改善箇所説明図

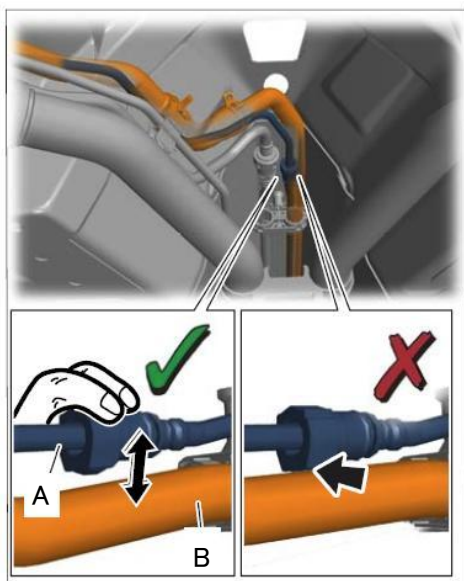
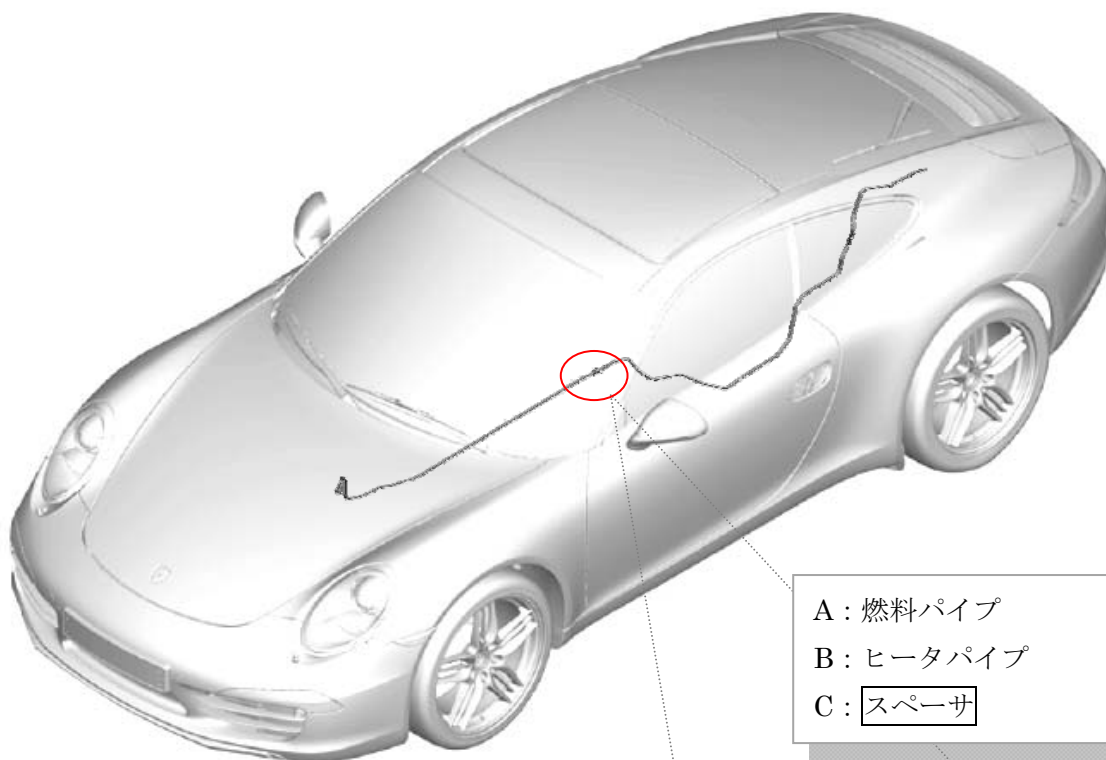
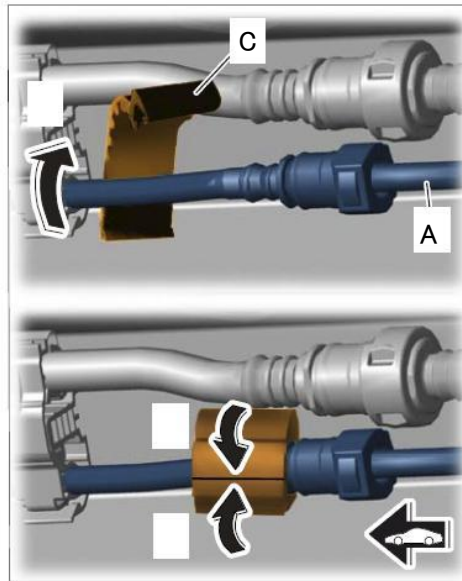
基準不適合発生箇所

燃料供給配管において、接続部がヒータパイプに接触し、運転時の車体振動によりロック機構が解除される場合があります、接続部から燃料漏れが発生し、エンジnstールが発生したり、燃料に引火するおそれがある。

改善措置の内容（スペーサ追加）

改善措置の内容

全車両、燃料供給配管とヒータパイプの干渉の有無を確認し、干渉が無い場合は、スペーサを追加する。干渉がある場合には燃料配管を対策品に交換する。
